湾涛都市公馆（G11206-8040）效果图修改前后对比

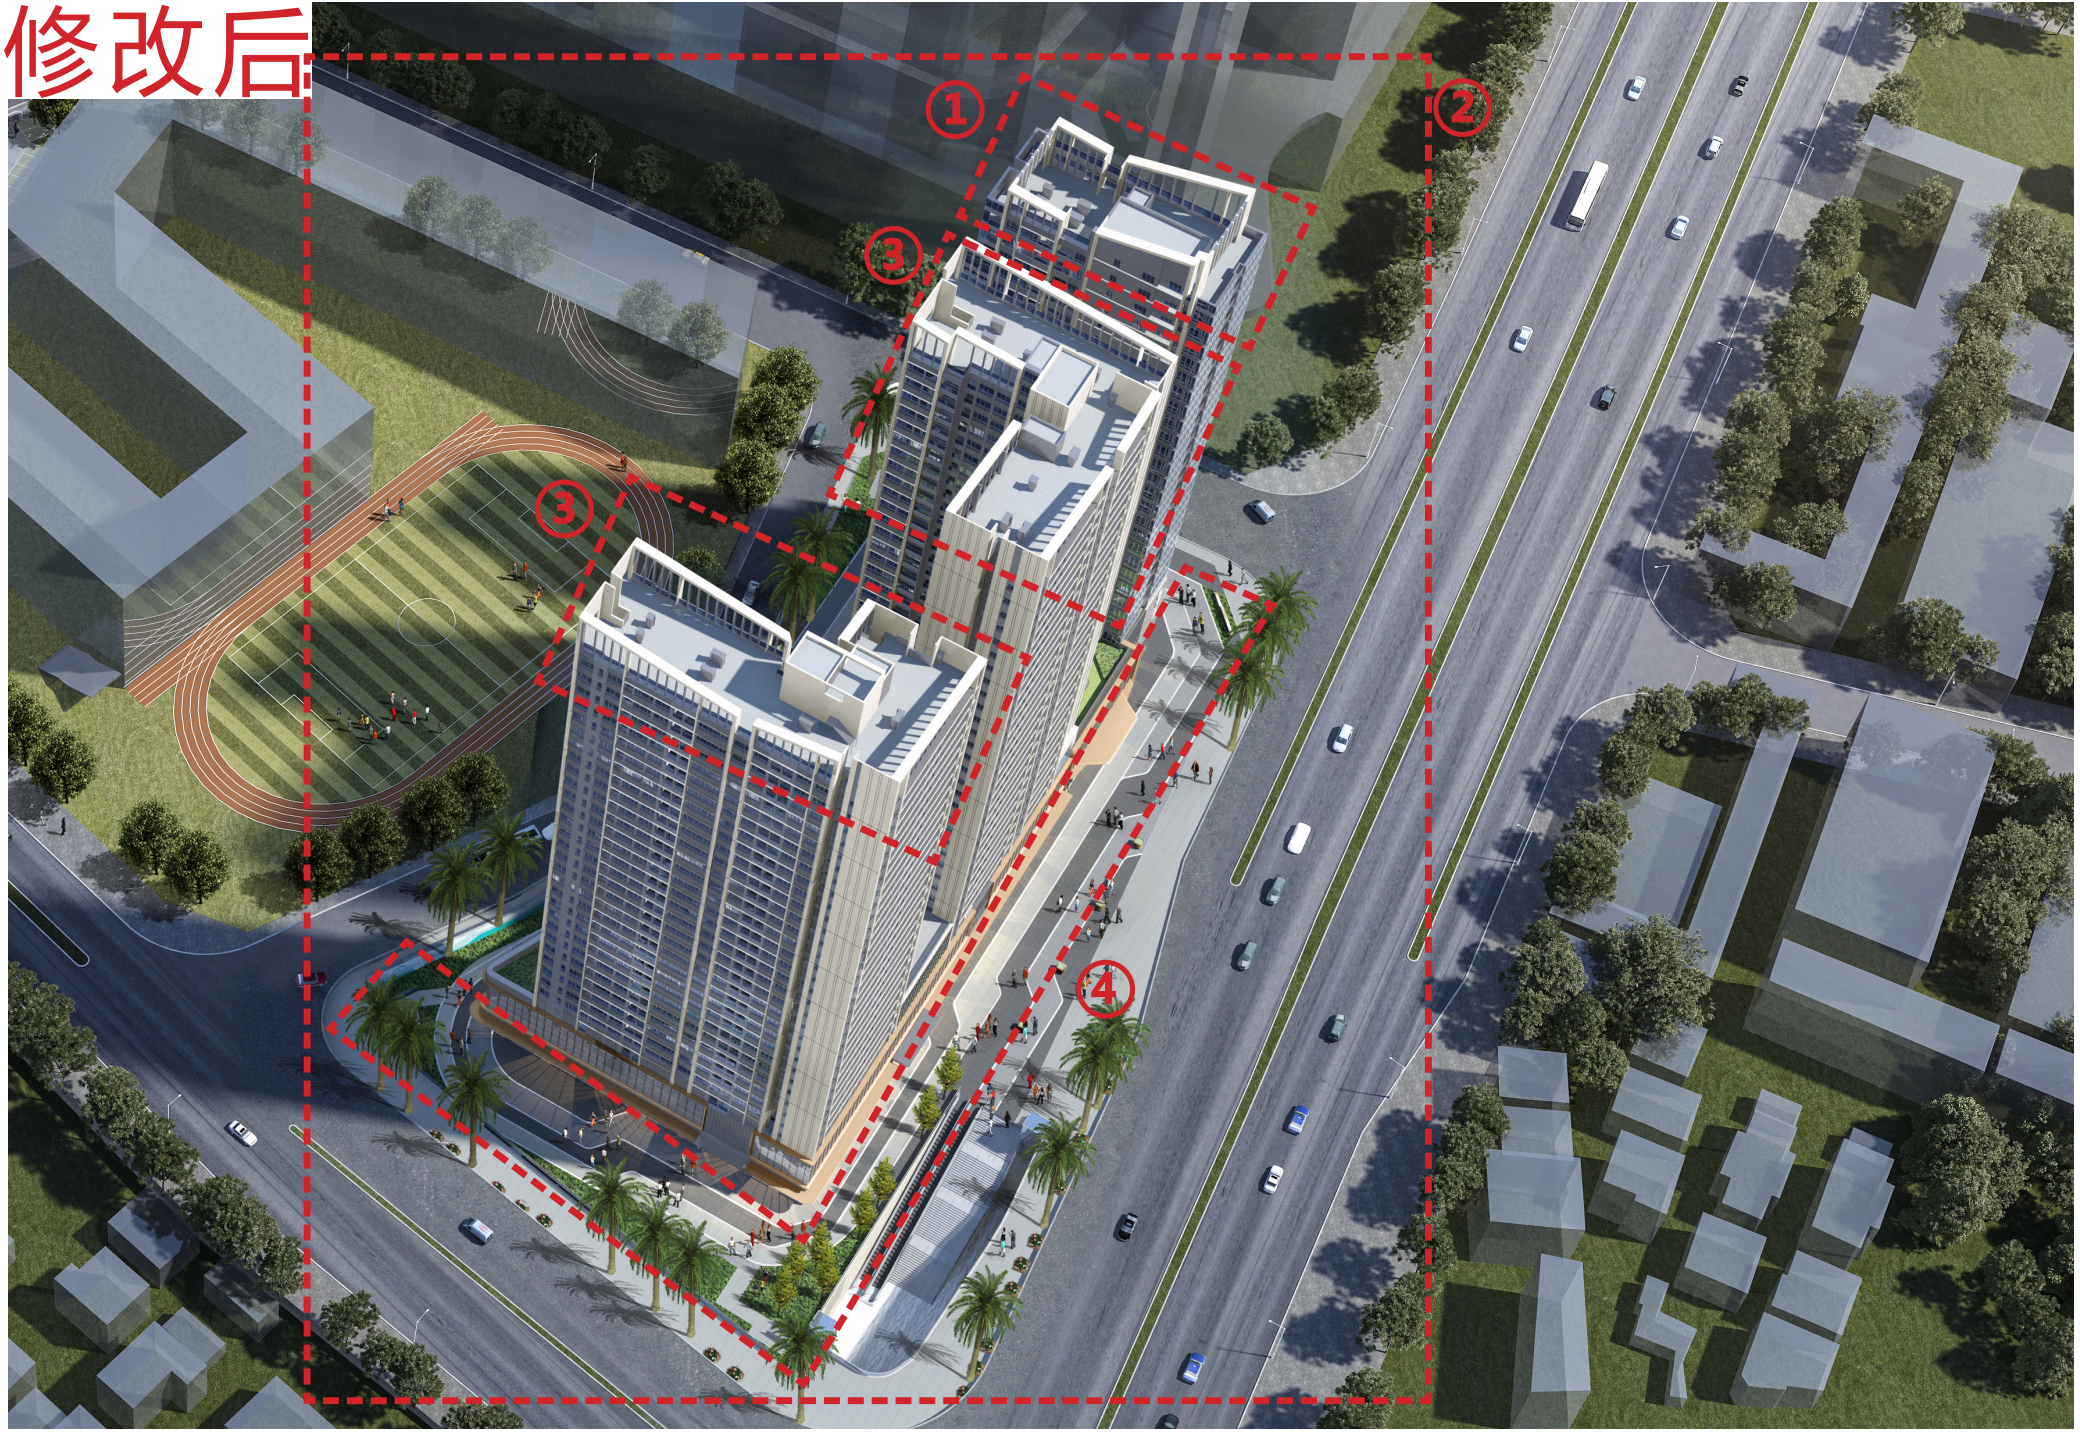
- ① .1 栋三单元建筑标准层层高由 3.0m 提高至 3.3m，建筑高度由 85.40m 调整为 92.20m；
- ② . 户型平面调整，立面适配更新；
- ③ . 取消屋架顶格栅造型，塔楼屋架立面格栅间距加大；
- ④ . 景观深化设计。

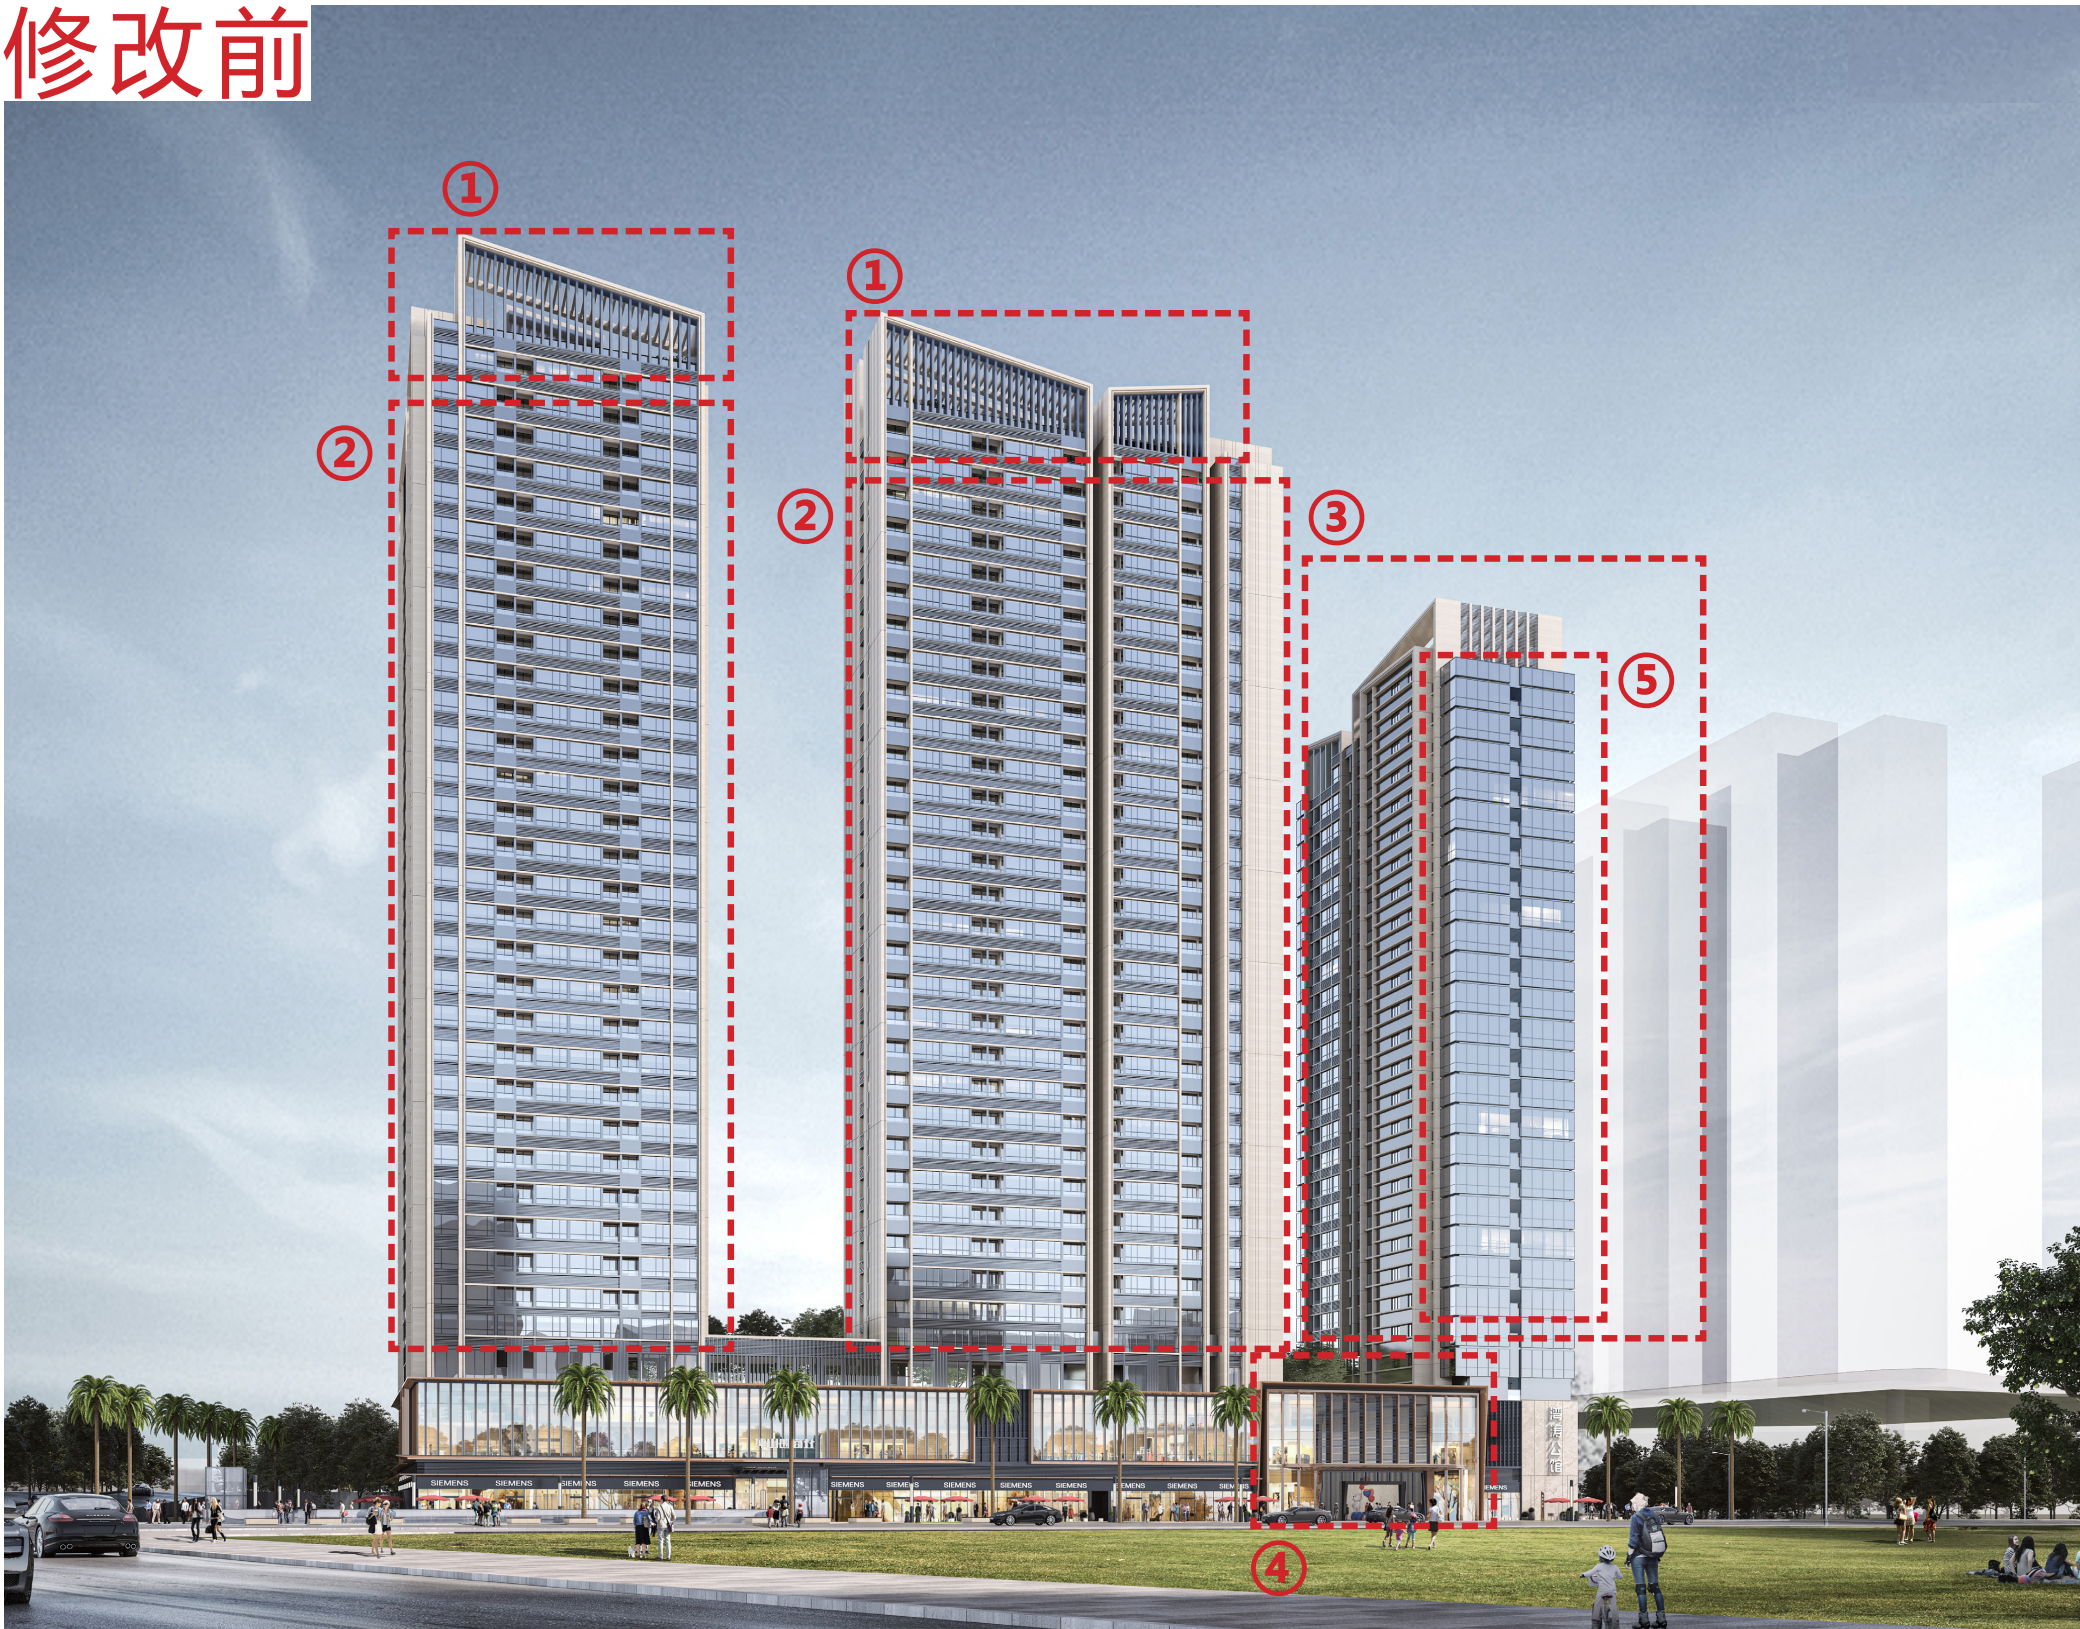
- ① . 塔楼屋架立面格栅间距加大；
- ② . 户型平面调整，立面适配更新；
- ③ . 1 栋三单元建筑标准层层高由 3.0m 提高至 3.3m，建筑高度由 85.40m 调整为 92.20m；
- ④ . 裙房入口造型立面优化；
- ⑤ . 山墙立面及墙身节点优化。
